**Betreff:****Haltepunkt Bienrode - Verkehrsanlagenplanung**

Anlage 1: Lageplan (Vorentwurf)

| Planzeichnung  | Lageplan mit Parkplatz  |

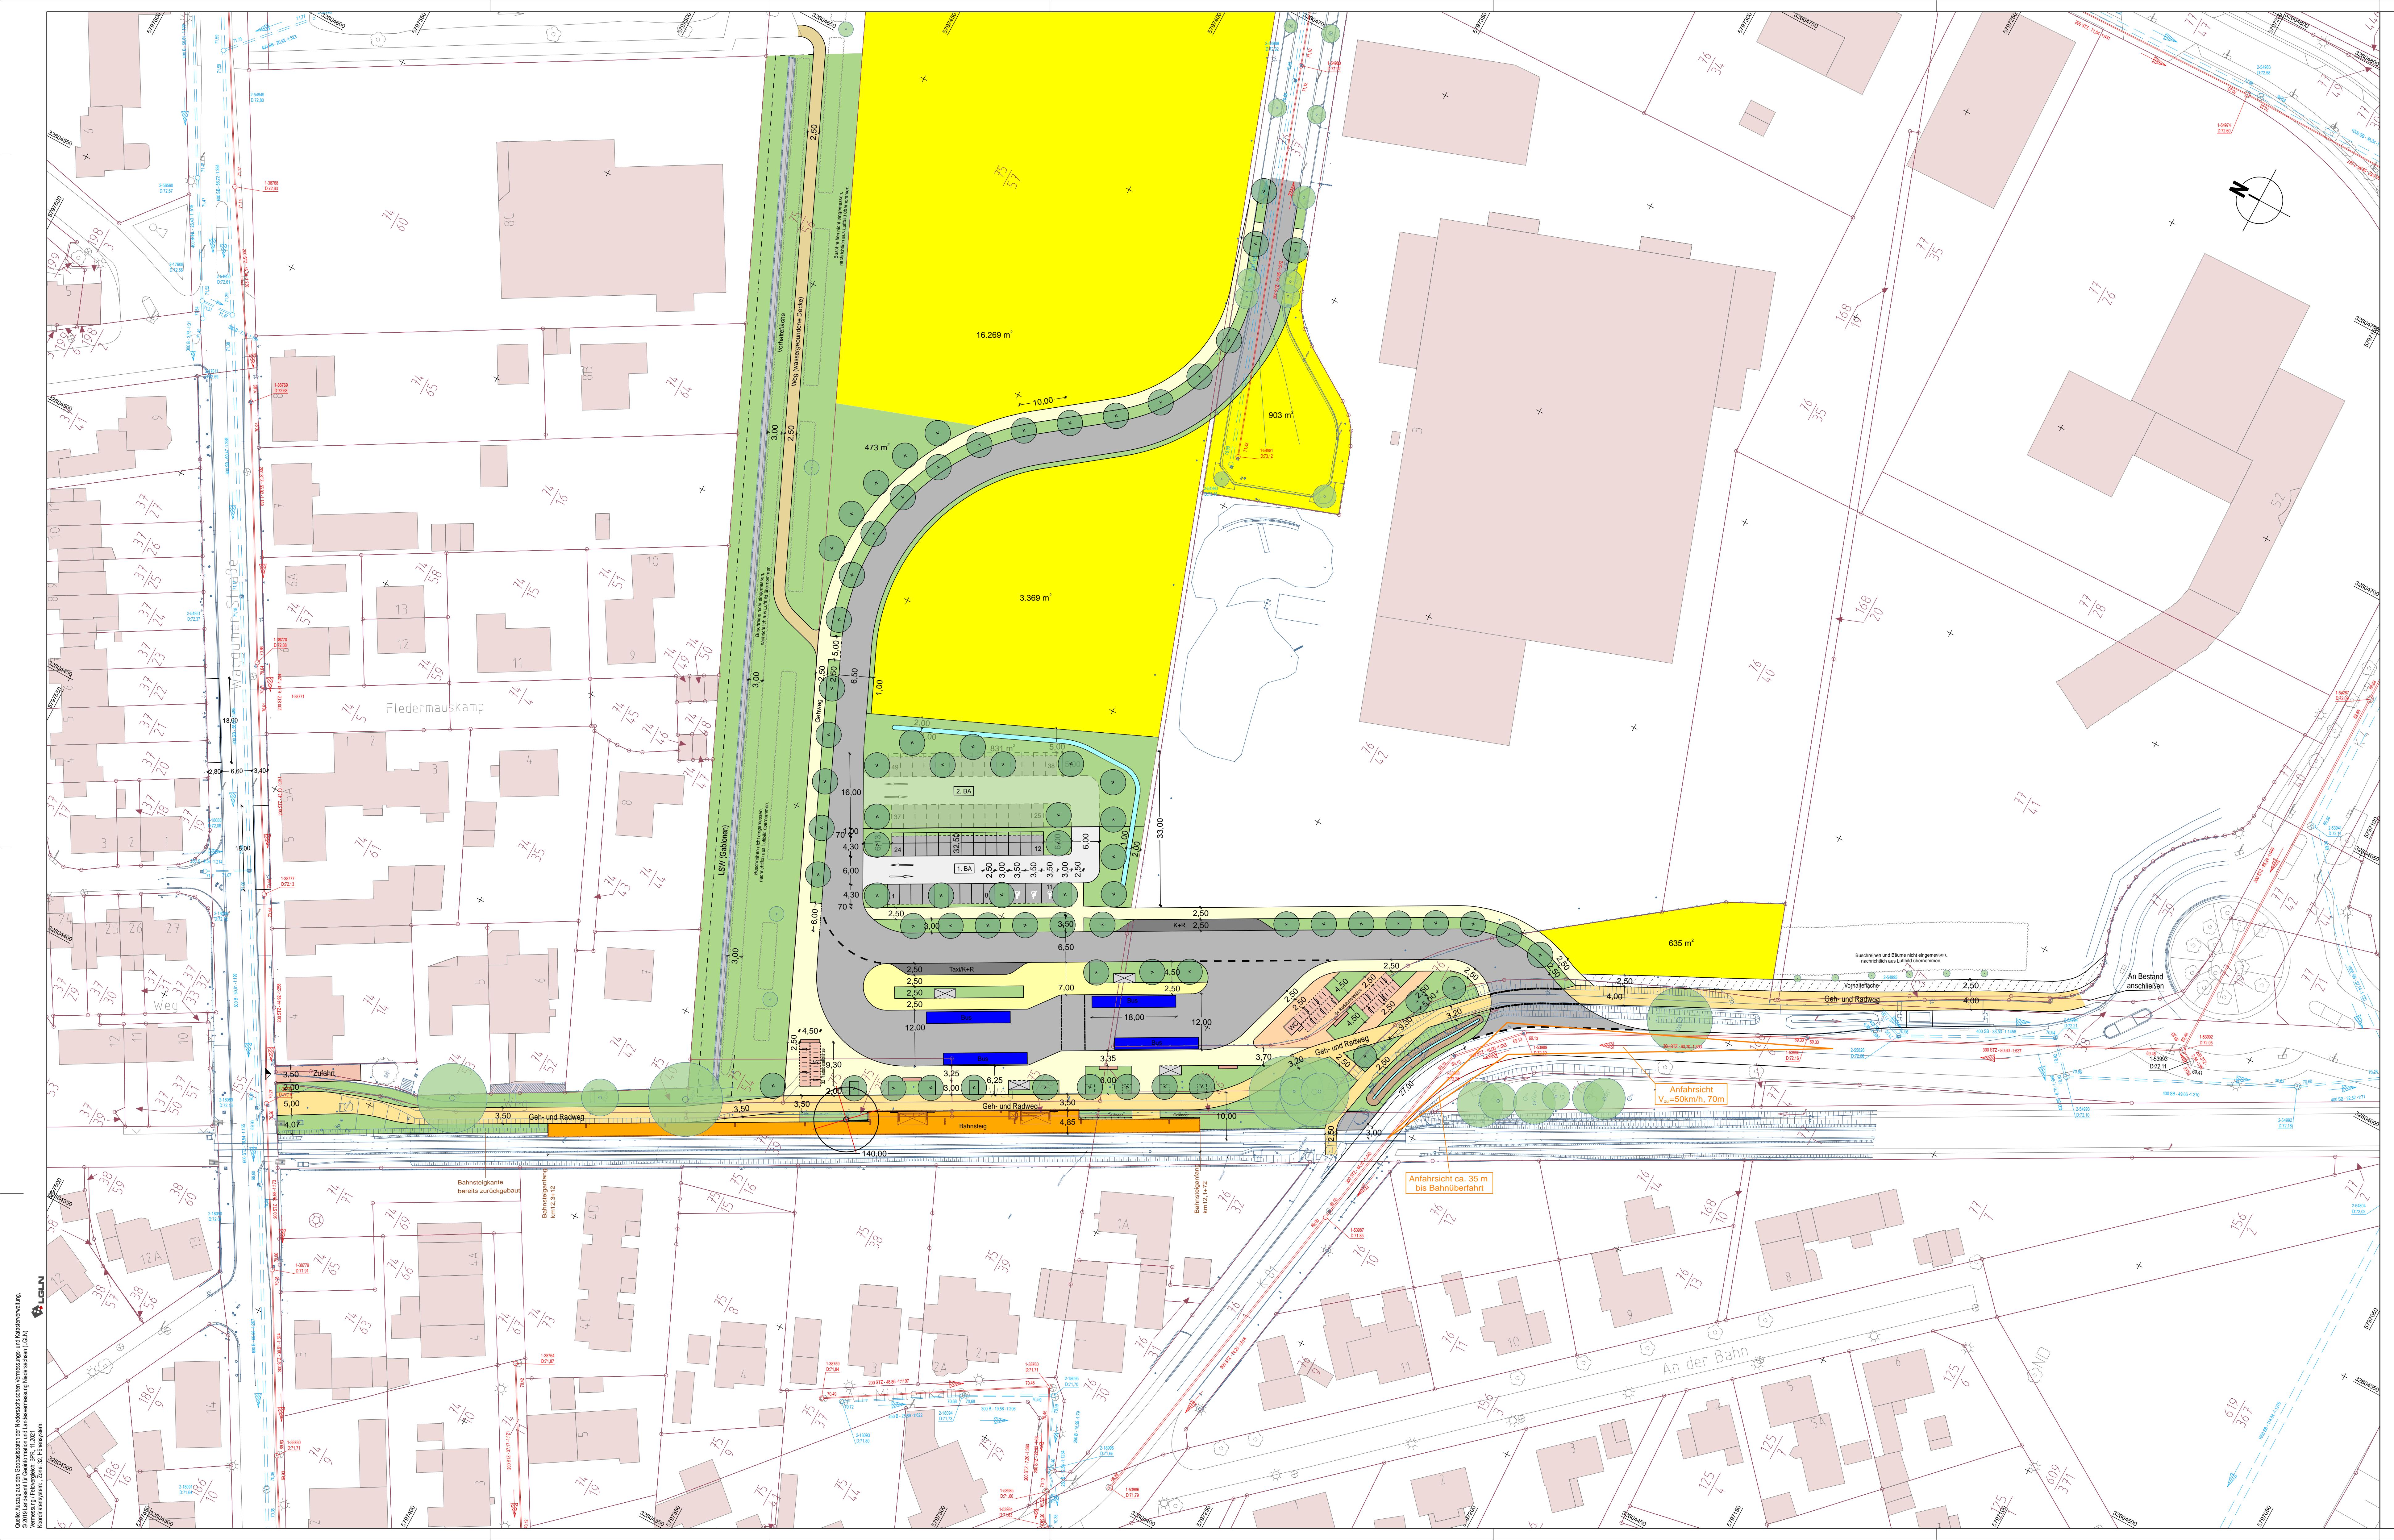
Die neue Einmündung von der Forststraße wird als nicht sicher im Zusammenhang mit dem querenden Radverkehr eingeordnet. Hierzu gab es mehrere Vorschläge.

- *Der Haltepunkt solle nur über die Gerhard-Borchers-Straße angeschlossen werden:*  
Die BSVG erläutert, dass hinsichtlich der Buslinienführung ein Durchfahren des Haltepunktes erforderlich ist. Weiterhin wurde die Planung auf Grundlage der beschlossenen Konzeptidee (DS 22-20205) erstellt. Die Verwaltung wird das Durchfahren für LKWs untersagen, sodass der Wendehammer wie im Bestand als Wendemöglichkeit in der Gerhard-Borchers-Straße verbleiben wird. Im Einmündungsbereich treffen somit keine LKW, sondern nur noch Kfz oder Busse auf Fußgänger und Radfahrer.

- *Es wird eine Lichtsignalanlage (LSA) an der Einmündung zur Forststraße gefordert:*  
Die vorhandenen Verkehrsstärken sowie die Gestaltung als übersichtliche und einsehbare Einmündung rechtfertigen die Anordnung einer LSA nicht. Zur Verbesserung der Sichtbarkeit wird die Geh-/Radwegefurt über die Einmündung eine Rotmarkierung erhalten. Das Linksabbiegen von Süden kommend in den Haltepunkt wird nur für Busse zulässig sein. Die Einfahrt in den Haltepunkt für Lkw wird von der Forststraße aus kommend ausgeschlossen. Die Anfahrbarkeit des P+R soll aber sowohl von Osten als auch von Süden aus für den MIV möglich sein.

- *Es wurde nach den zusätzlichen Verkehren durch den Haltepunkt gefragt.*  
Die BSVG und die Stadtverwaltung respektive anwesendem Planungsbüro erläutern, mit wie vielen Bussen pro Stunde gerechnet wird. Der MIV kann in der Größenordnung der maximalen Anzahl an Stellplätzen eingestuft werden. Da üblicherweise ein P+R-Platz morgens angefahren und im Laufe des Tages wieder verlassen wird, ist nicht mit regelmäßigen Parkwechselvorgängen zu rechnen.

- *Der Rückstau in der Forststraße aufgrund des Bahnübergangs wird derzeit schon kritisch gesehen, was sich durch die zusätzlichen Verkehre aufgrund des Haltepunktes verstärkt.*  
Das Planungsbüro erläutert, dass eine leistungsfähige Abwicklung der Verkehre möglich ist.

- *Die Einmündung solle weiter in Richtung Kreisverkehr verschoben werden.*  
Die Stadtverwaltung erläutert, dass die Lage der Einmündung gemäß der Vorgaben der DB hinsichtlich des Bahnübergangs eingeplant ist. Weiterhin sind die Sichtverhältnisse anhand der Sichtdreiecke für ausfahrenden und einbiegenden Verkehr geprüft. Eine Verschiebung nach Süden Richtung Kreisverkehr verschlechtert die Einsehbarkeit, so dass dieser Vorschlag aus Sicherheitsgründen nicht weiterverfolgt wird.

- Gefragt wurde, warum nicht eine parallele Busspur zwischen Kreisverkehr und Haltepunkt geplant sei, damit die Busse bei Rückstau den Haltepunkt anfahren können bzw. nicht zusätzlich den Rückstau verlängern.

- Die Querung der Fahrgäste über den hinter dem Bahnsteig verlaufenden Geh-/Radweg wird kritisch gesehen.

Für eine parallele Busspur wäre erheblicher Grunderwerb erforderlich. Des Weiteren wird im Vergleich zur vorhandenen Verkehrsstärke nur ein deutlich geringer zusätzlicher Verkehr durch den Haltepunkt erwartet. Dem Vorschlag, die Busspur zulasten des Grabens und des Radweges neben der Fahrbahn zu führen (Verlagerung der Radfahrenden stattdessen auf die Fahrbahn), kann aus Gründen der Sicherheit nicht gefolgt werden.

Die Stadtverwaltung erläutert, dass dies im Planungsprozess ebenfalls betrachtet und dahingehend optimiert wurde, dass nicht über die komplette Länge des Bahnsteiges gequert werden kann. Die Querung ist an mehreren Stellen gebündelt möglich. Gegenseitige Rücksichtnahme ist unabhängig davon erforderlich. Geländer und ggf. Piktogramme sollen die Sicherheit verstärken.
